PROGETTISTA		COMMESSA NQ/R23350	CODICE TECNICO -
	LOCALITÀ	ALTO TIRRENO		REL-VDO-E-11019
	PROGETTO	FSRU Alto Tirreno e Collegamento alla Rete Nazionale Gasdotti		Fg. 1 di 7

ISTANZA PER IL RILASCIO DELL'AUTORIZZAZIONE ALLA COSTRUZIONE E ALL'ESERCIZIO DELL'OPERA FSRU ALTO TIRRENO E COLLEGAMENTO ALLA RETE NAZIONALE GASDOTTI

RICHIESTA DI INTEGRAZIONI

**REGIONE LIGURIA
DIPARTIMENTO SALUTE E SERVIZI SOCIALI
USS BIOLOGO
(Prot-2023-1200726 del 25.08.2023)**

Nella figura sotto si riporta uno stralcio dell'Allegato C.5.2 presentato contestualmente al Rapporto Preliminare di Sicurezza, da cui è possibile visualizzare l'involuppo delle aree di danno degli scenari ritenuti ragionevolmente credibili derivati dall'analisi di cui sopra.

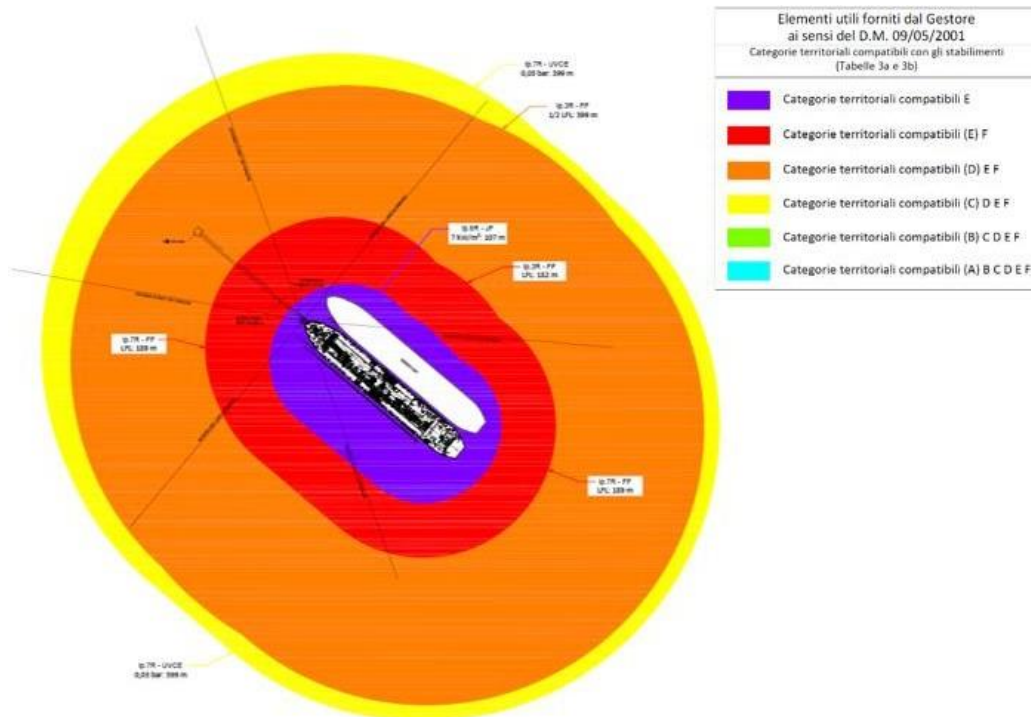
- 2.1 1. *all'analisi degli eventuali rischi derivanti dalla collocazione dell'impianto PDE in area RIR di fascia 4, in relazione anche della comunicazione dell'azienda SARPOM srl prot. 467 del 24 agosto 2023, acquisita per il tramite della ASL 2;*
- 2.2 2. *alla valutazione degli eventuali rischi per la popolazione da sversamento accidentale di GNL, stanti i recenti timori al riguardo emersi nella cittadinanza e sulla stampa locale;*
- 2.3 3. *alla valutazione delle modalità di esercizio, prospettata nella documentazione, di trasporto del GNL tramite metaniere "small scale", comprensiva delle relative integrazioni di SIA e VIS.*

Sulla base dei risultati ottenuti nell'analisi di rischio è possibile osservare che:

la massima distanza conseguente ad un Jet Fire, corrispondente allo scenario 7R, di rilascio di GNL per perdita significativa da linee di mandata pompe LNG Feed e collettore GNL principale FSRU, rimane compresa all'interno di aree interne o limitrofe allo stabilimento;

- la massima distanza conseguente ad un Pool Fire, corrispondente allo scenario 1R B, relativo all'evento di rottura totale manichette flessibili di scarico GNL da nave metaniera a FSRU, rimane compresa all'interno di aree interne o limitrofe allo stabilimento;
- il massimo valore di sovrappressione dinamica (barg) conseguente ad una UVCE a bordo FSRU è pari a 0,07 bar, corrispondente allo scenario 7R, di rilascio di GNL per perdita significativa da linee di mandata pompe LNG Feed e collettore GNL principale FSRU: sulla base dei dati di letteratura tale valore non è in grado di arrecare danno significativi alla struttura principale e alle apparecchiature in acciaio ma non sono da escludere danneggiamenti alla strumentazione, ad accoppiamenti flangiati e alle parti strutturalmente più deboli.

La massima area di danno, pari a 399 m, è relativa ad un UVCE di soglia 0,03 bar (danni considerati reversibili per l'uomo e assolutamente minori per le strutture es. rottura vetri). Secondo il D.M.LL.PP. 9 maggio 2001, la sua compatibilità territoriale si estende fino alla categoria C, all'interno della quale possono essere ubicate:

Considerando la distanza del sito dalla costa ligure e la massima area di danno rappresentata in figura, è possibile concludere che la compatibilità territoriale con il territorio circostante il Terminale è rispettata.
